改善箇所説明図

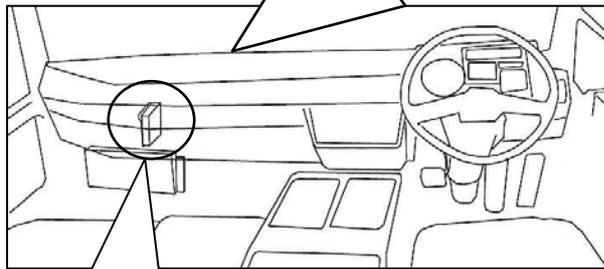
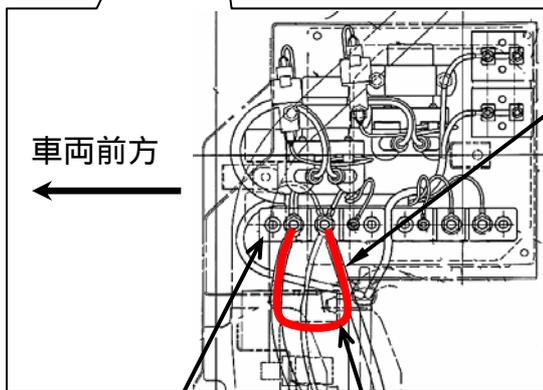
基準不適合箇所

除雪用自動車等において、オルタネータからの電気配線（ジャンクションコード）の容量が不足しているため、スノウブラウ等作業機使用時の電流により、当該配線が溶断するものがある。そのため、そのまま使用を続けると充電できなくなり、最悪の場合、原動機が停止し、再始動できなくなるおそれがある。

改善の内容

全車両、ジャンクションコードを点検し、容量不足のコードが装着されている場合には対策品に交換する。
(ジャンクションコードの電気配線色 対策前：白色 対策後：黒色)
